Dodatek č. 4 ke Smlouvě o dílo ze dne 16. 2. 2024

Shora uvedené smluvní strany se dohodly na uzavření dodatku č. 4 (dále jen „dodatek“) ke Smlouvě o dílo ze dne 16. 2. 2024, ve znění předešlých dodatků, která byla uzavřena se zhotovitelem jako vybraným dodavatelem veřejné zakázky nazvané: „**Realizace urgentního a centrálního příjmu Oblastní nemocnice Náchod**“ (dále jen „veřejná zakázka“).

ZMĚNOVÝ LIST

Stavba:	Realizace urgentního a centrálního příjmu Oblastní nemocnice Náchod		
Objekt:	SO-00 - Příprava staveniště		
Předkládá:	Společnost GEOSAN - BAK - Urgent Náchod	Datum:	10.08.2024

SOUPIS PRACÍ - ZL 022 Záměna technologie provádění omítek

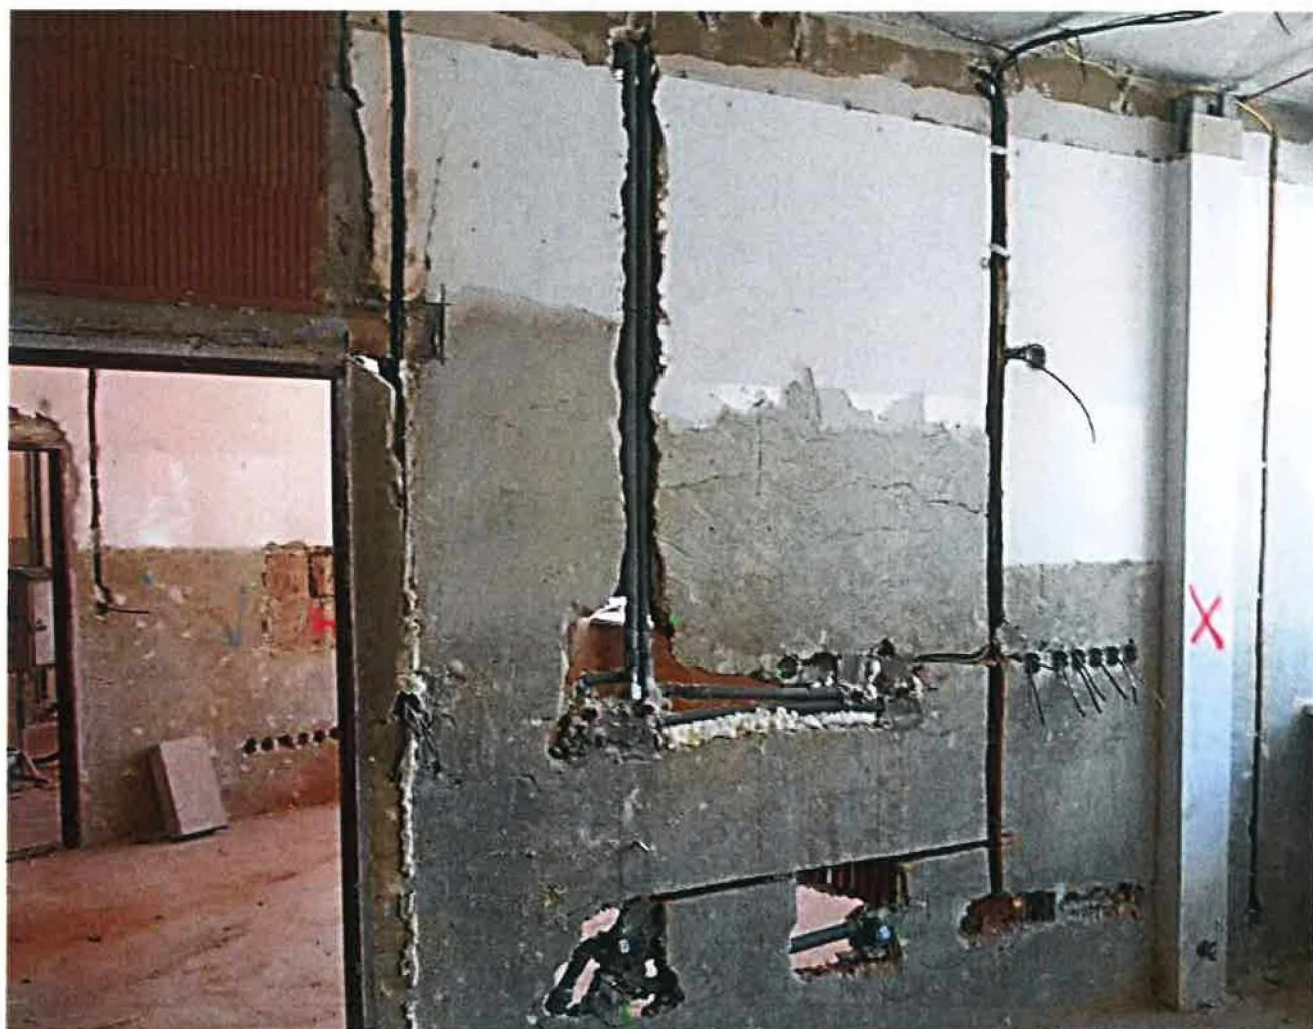
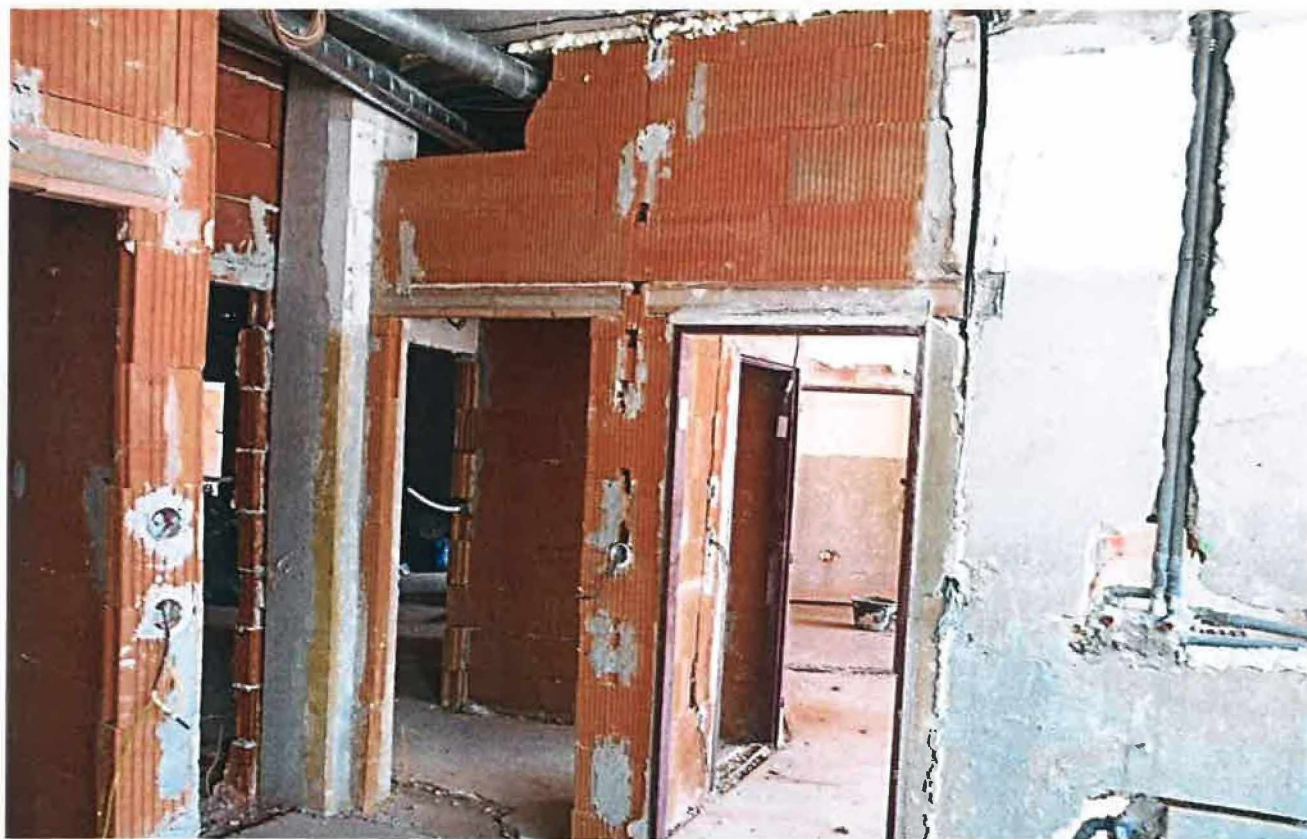
Záměna technologie provádění omítek

Omítky sádrové a stěrkové včetně instalace sklovláknitého pletiva do opravovaných ploch stávajících stěn, narovnání výměr oprav na skutečnost

Po dokončení odstranění obkladů, odstranění omyvatelných nátěrů a po zasekání nových a demontáži stávajících TZB instalací je vyhodnocen skutečný stav stěn a rozsah nutných oprav omítek. Za účelem zajištění soudržnosti podkladu a srovnání povrchů stěn před finální vrstvou omítek je generálním dodavatelem navržen technologický postup oprav s dopadem do změny typu omítek tj. z klasických vápenocementových a štukových za omítky a stěrky sádrové včetně použití sklovláknitého pletiva. Tato změna zajistí celistvou pohledovost stěn bez viditelných přechodů a případných trhlin v omítkách, které při použití vápenocementových štukových by nastaly na opravovaných stěnách. Tak aby byla zajištěna jednotná pohledovost a struktura omítek v daných prostorech (místnostech), bude provedena záměna typu omítek i na nových vyzdívkách.

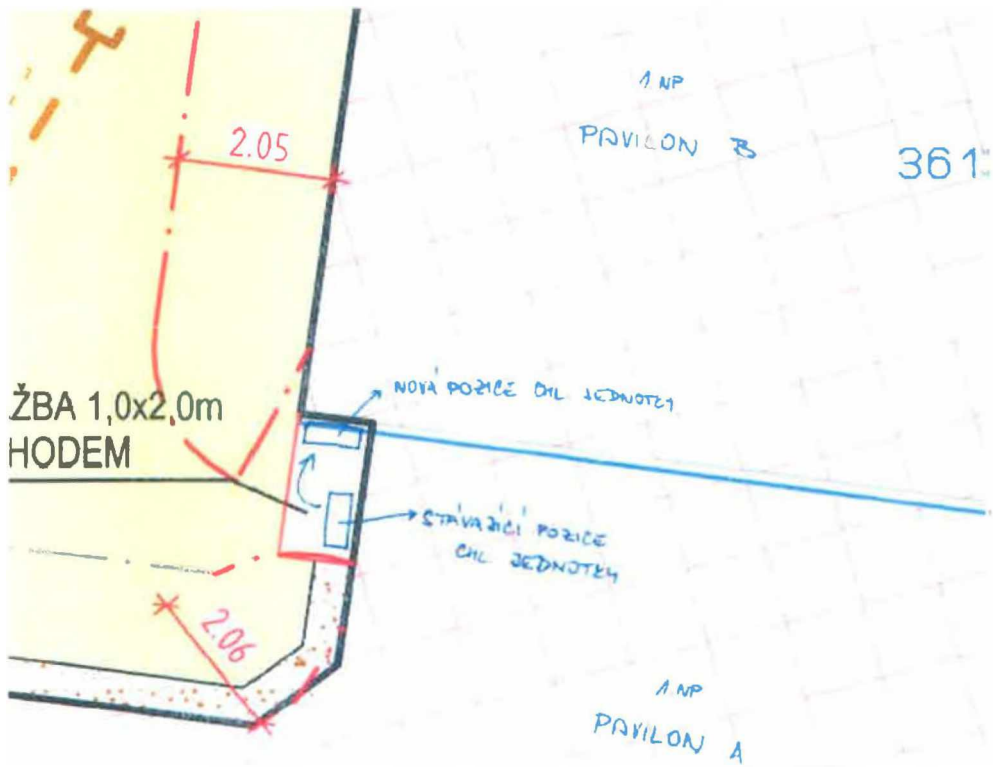
Demontáž, přesun a montáž stávající jednotky chlazení

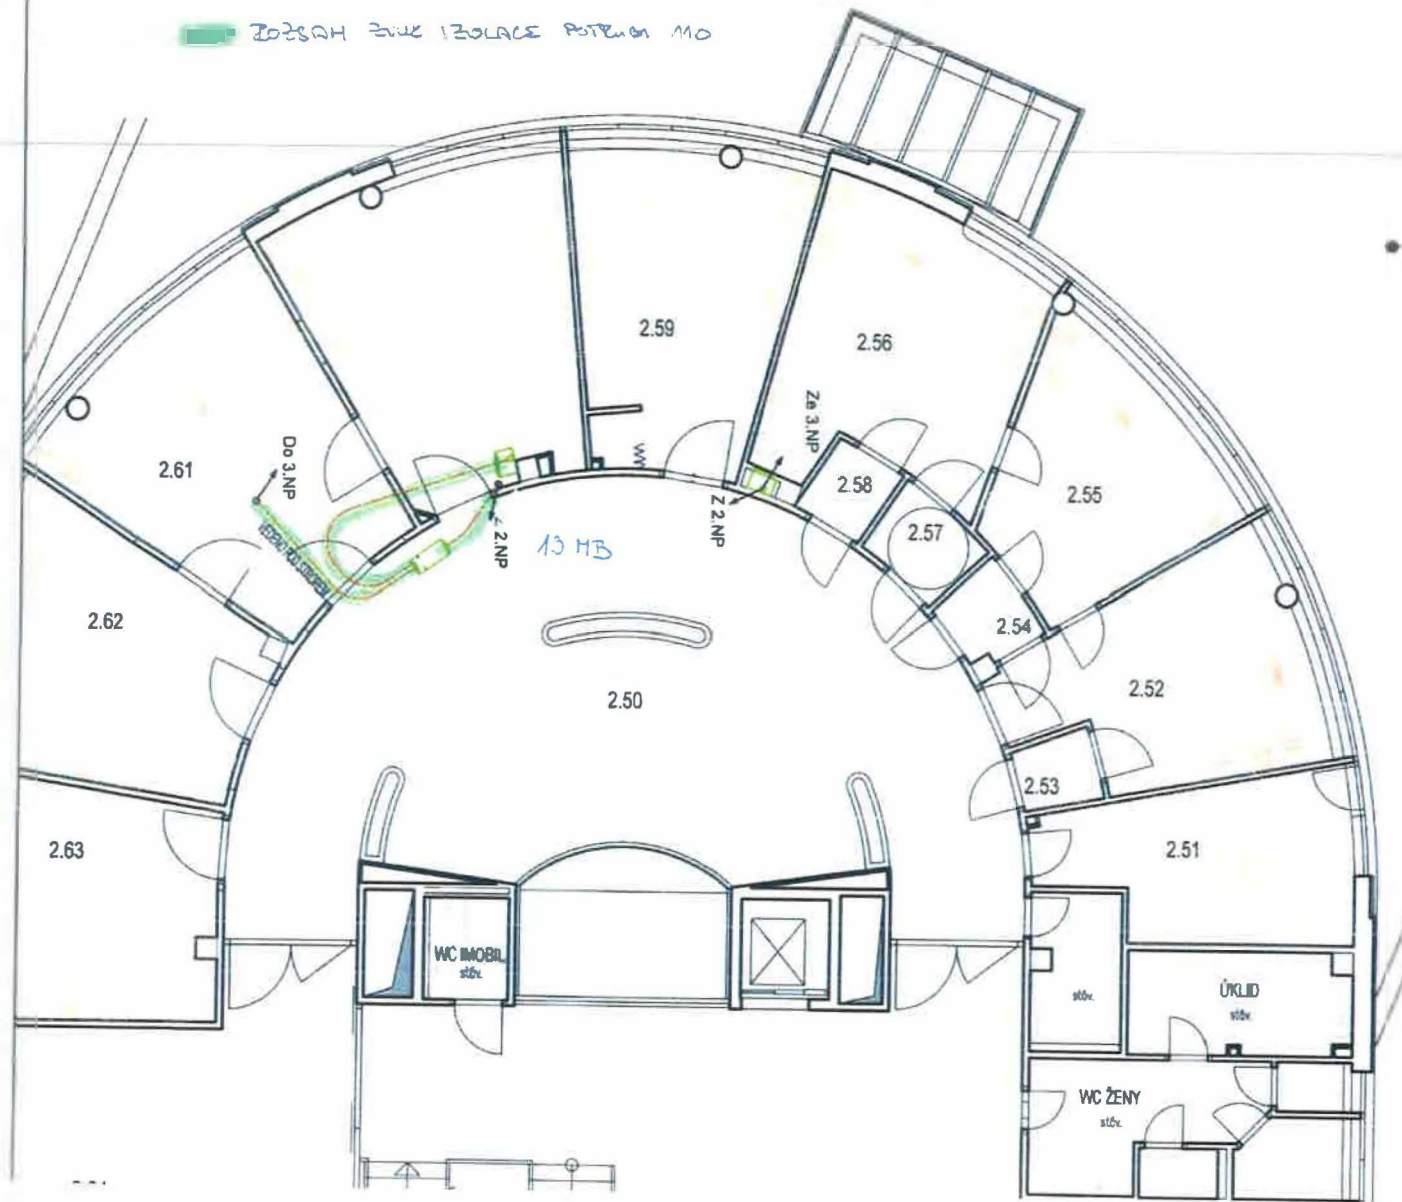
2028AH ZVUK IZOLACE POTRUBÍ M10

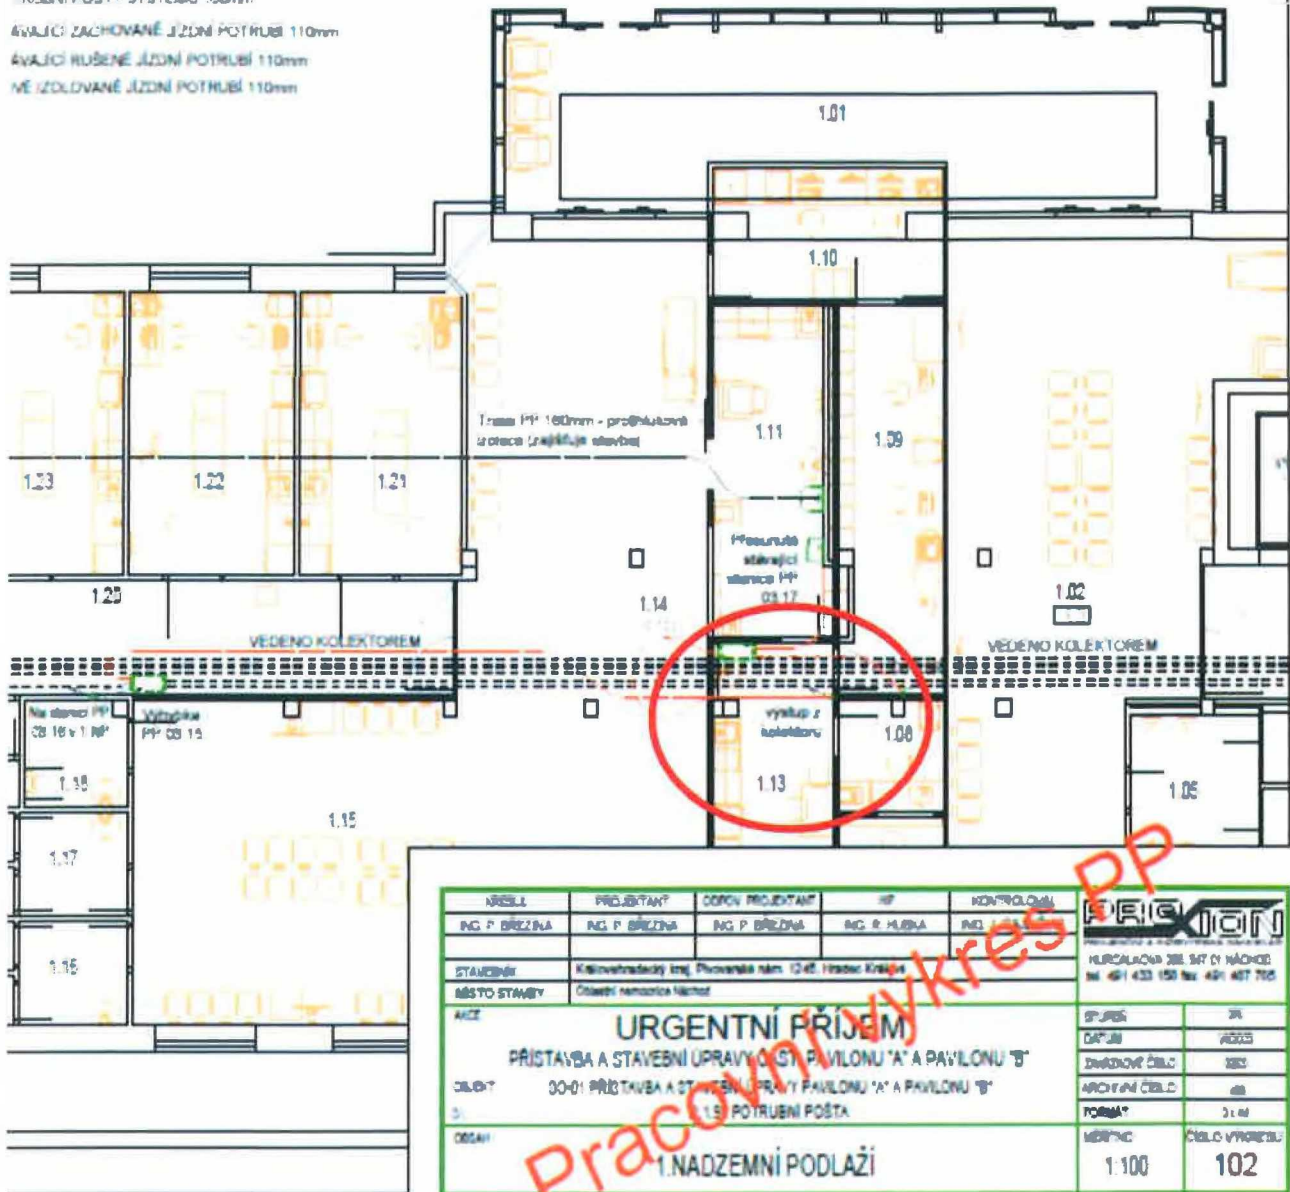
FORMAČNÍ STANICE POTRUBÍ

STY SYSTÉMU 160mm - NEOSAZENO

TRUBNÍ POUŠTÝ SYSTÉMU 160mm

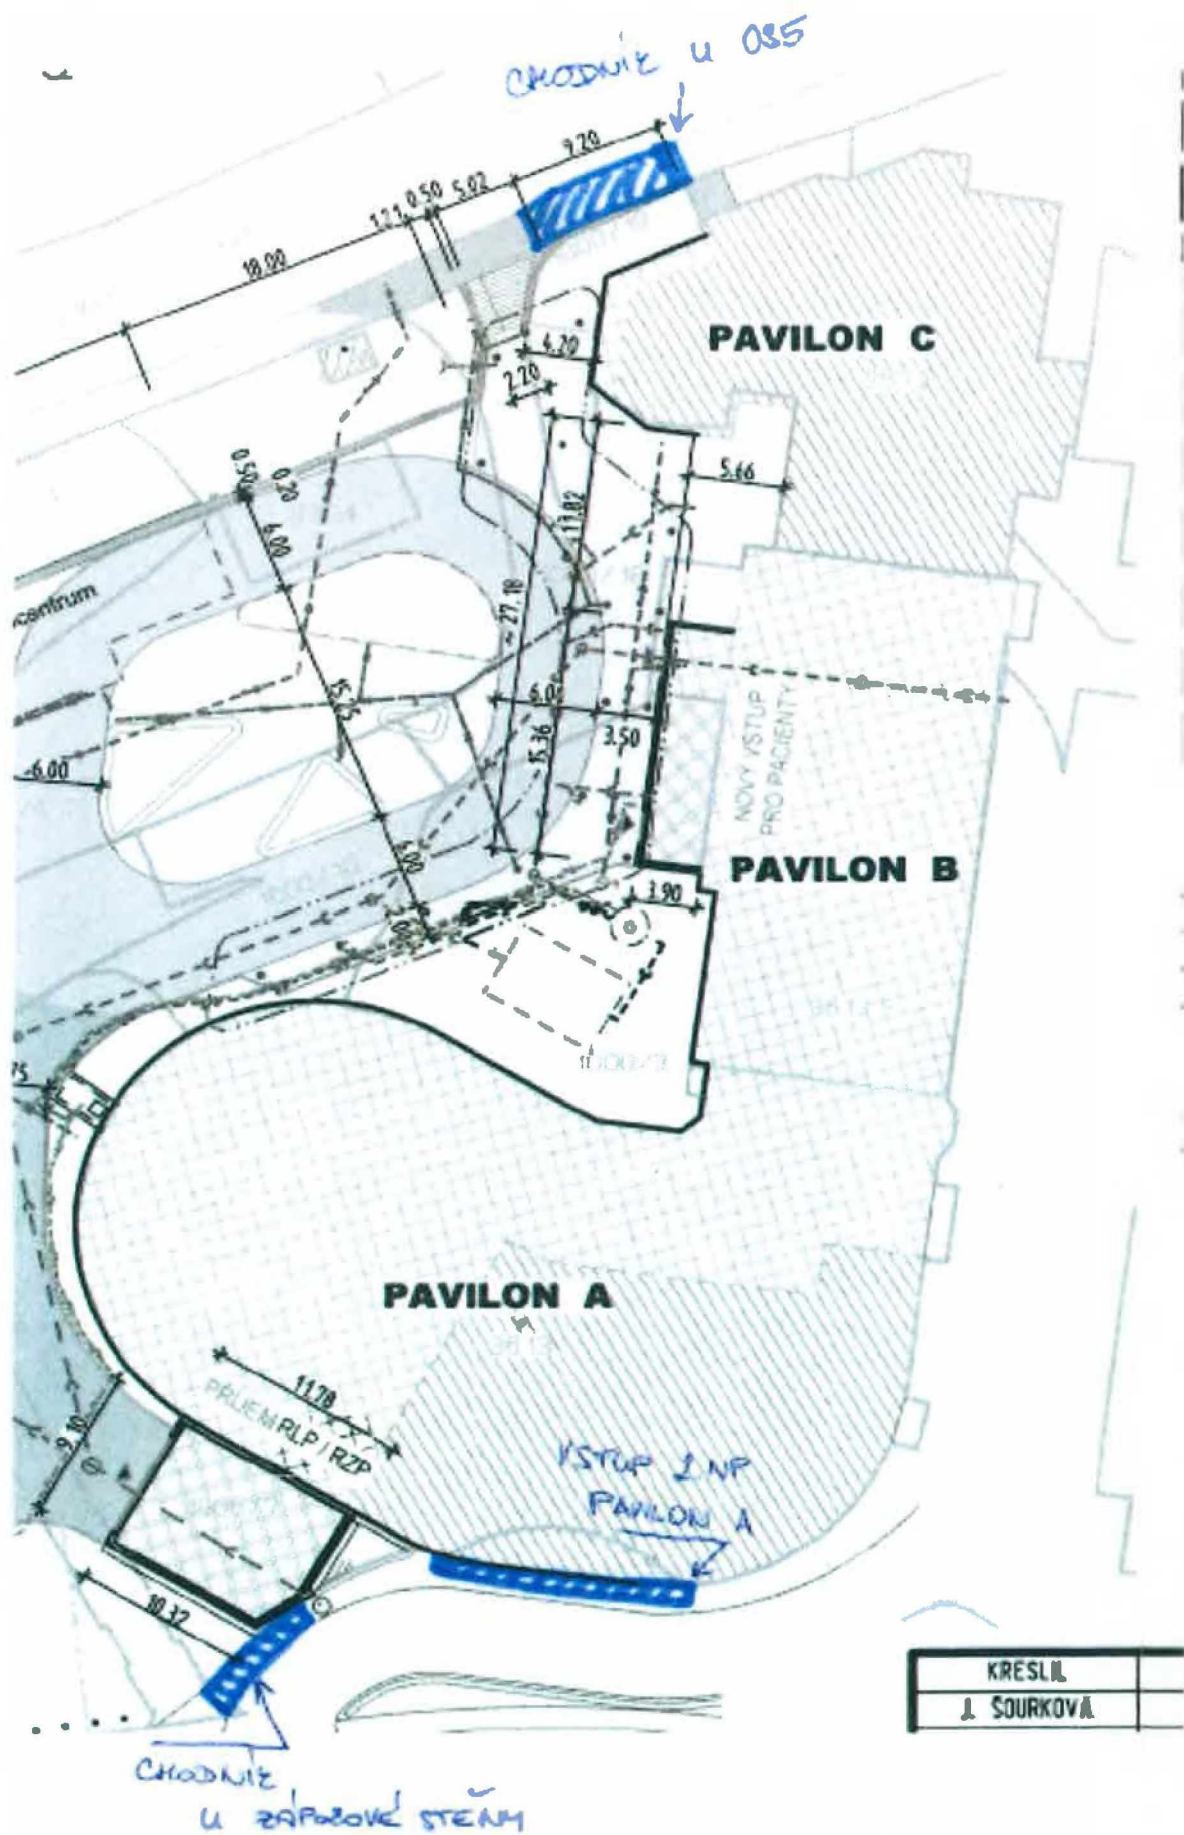
ZMĚNOVÝ LIST					046		
Předláždění chodníku u OS5, u vstupu 2.NP a u záporové stěny							
Stavba:		Realizace urgentního a centrálního příjmu Oblastní nemocnice Náchod					
Objekt:		SO-03 - Komunikace a zpevněné plochy					
Předkládá:		Společnost GEOSAN - BAK - Urgent Náchod			Datum: 19.08.2024		
Odesláno / předáno:		Přílohy / počet listů					
poštou		1) Položkový rozpočet změny			2 listů		
e-mailem		2) Projektové podklady			0 listů, výkresů		
osobně		3) Fotodokumentace a ostatní přílohy			1 listů		
1 Technický popis změny:

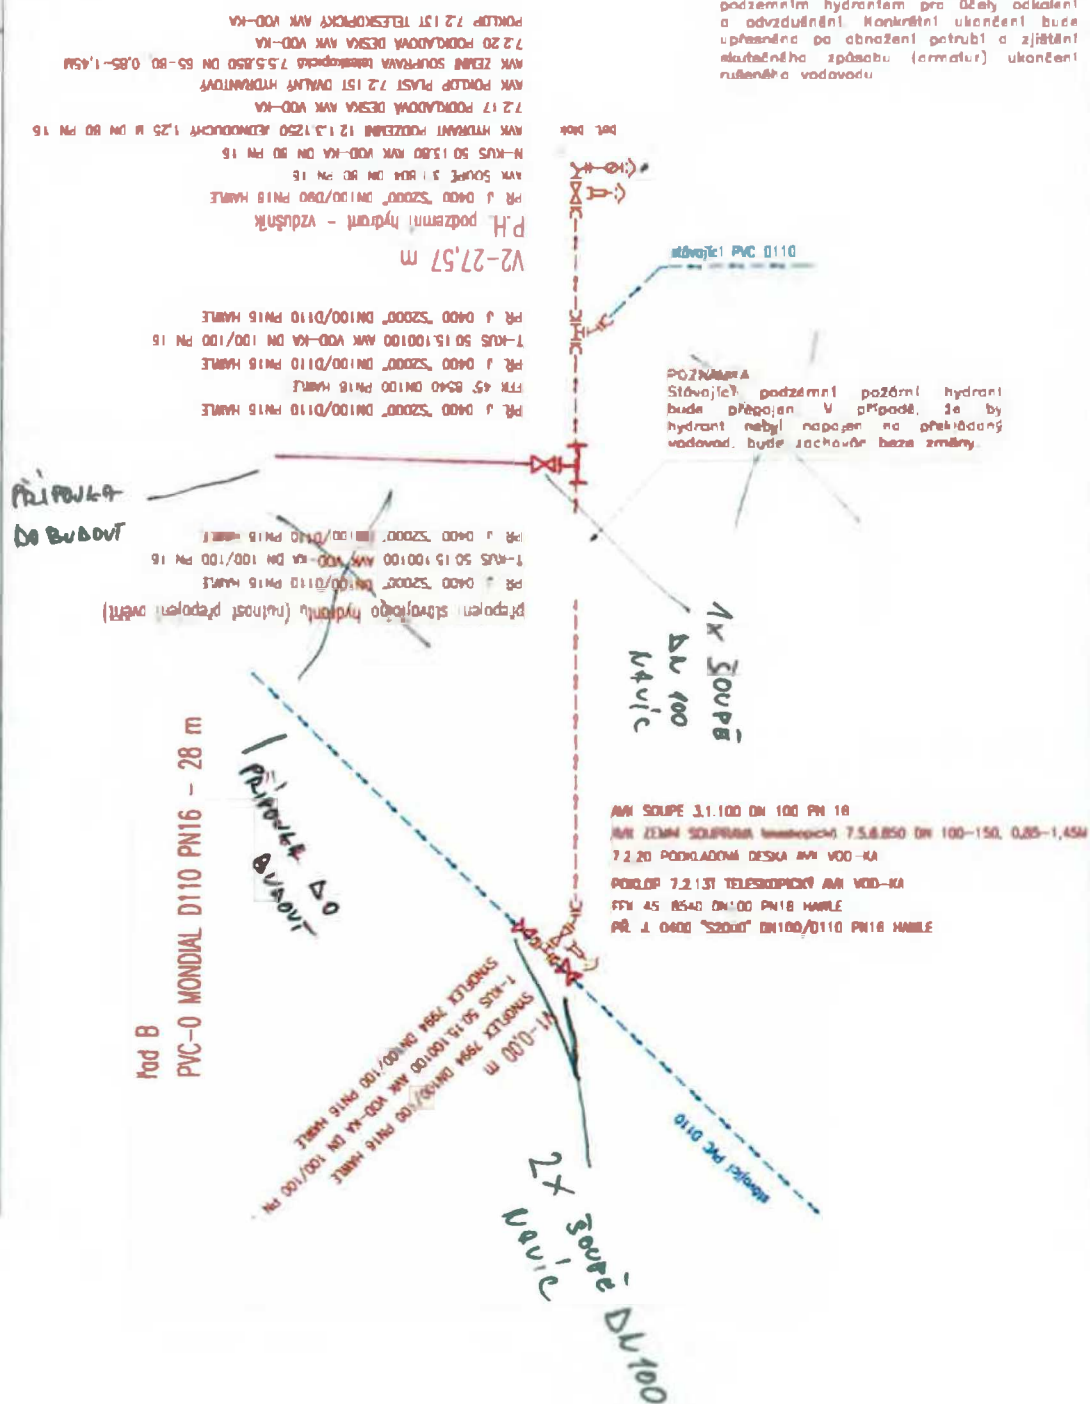
ZMĚNOVÝ LIST					050	
Doplnění šoupat a výměna hydrantu						
Stavba:		Realizace urgentního a centrálního příjmu Oblastní nemocnice Náchod				
Objekt:		IO-01 Přeložky vodovodů				
Předkládá:		Společnost GEOSAN - BAK - Urgent Náchod			Datum: 25.08.2024	
Odesláno / předáno:		Přílohy / počet listů				
poštou	☐	1) Položkový rozpočet změny			1	listů
e-mailem	☒	2) Projektové podklady			0	listů, výkresů
osobně	☐	3) Fotodokumentace a ostatní přílohy			1	listů
1 Technický popis změny:

Ukončení arediového vodovodu je navrženo podzemním hydrantom pro účely odkalení a odvzdušnění. Konkrétní ukončení bude upřesněno po obnovení potrubí a zjištění skutečného způsobu (armatur) ukončení rušeného vodovodu.
